SKF Informacja Produktowa

VKM 13244 – zmiana konstrukcji napinacza paska rozrządu SKF

Zmiana konstrukcji napinacza paska rozrządu SKF

Nr OE: PSA 0829.59, 9646247380, Fiat 9400829599

VKM 13244

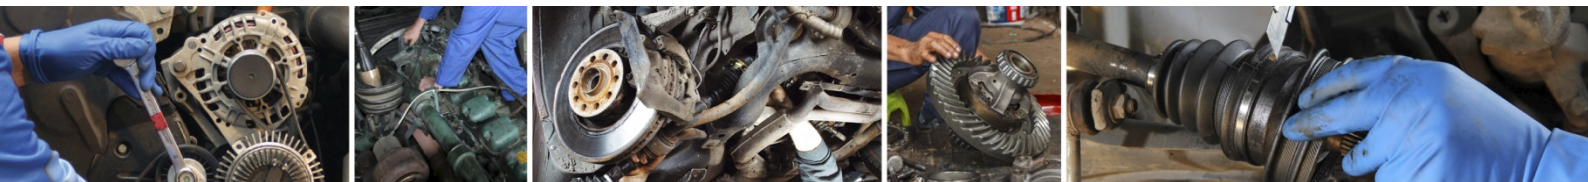
SKF wprowadził zmiany w konstrukcji napinacza paska rozrządu VKM 13244, poczynając od partii oznaczonej kodem 056N. Różnica dotyczy zmiany materiału z którego wykonana jest rolka napinacza i jej szerokości.

SKF zmienił rolkę napinacza z metalowej o szerokości 30mm na plastikową o szerokości 29mm.

- Metalowa rolka napinacza

- Plastikowa rolka napinacza

Zmiany te zostały przetestowane i zatwierdzone przez SKF podczas testów montażowych. Powyższe zmiany nie mają żadnego wpływu na procedurę montażu, a łożysko i rolka odpowiadają wykonaniu OE.
